„III/37915 Brno, Merhautova, most 37915-2 Studená přes trat“

VYSVĚTLENÍ, ZMĚNA NEBO DOPLNĚNÍ ZADÁVACÍ DOKUMENTACE

Vysvětlení zadávací dokumentace č. 1 ze dne 24. 3. 2023

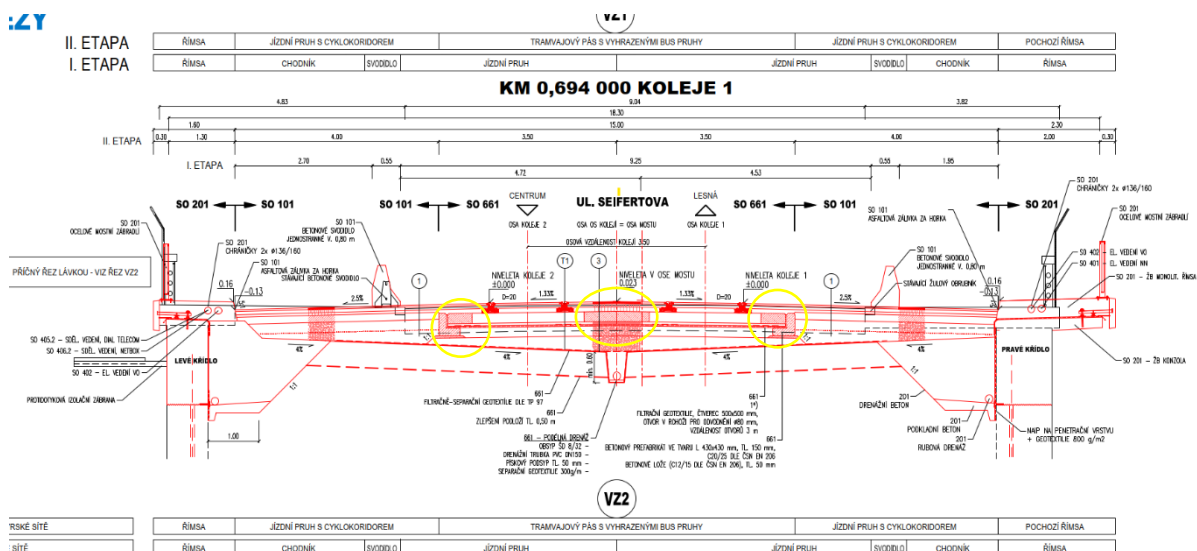
Dotaz č. 2

Ze vzorového řezu D.1.6. VZOROVÉ ŘEZY a ze soupisu prací není zřejmé, jaký materiál má být použit mezi tramvajovými panely DZP a mezi tramvajovými panely DZP a prefabrikáty „L“ viz. přiložený obrázek.

Může zadavatel uvést technickou specifikaci požadovaného materiálu a případně upravit soupis prací?

Ad 2)

Zadavatel k dotazu upřesňuje, že podél panelů i mezi panely DZP je navržena směs SC C8/10, jež je obsažena v soupisu prací v položce č. 40 - „Podklad ze směsi stmelené cementem SC C 8/10 (KSC I) tl 200 mm“.
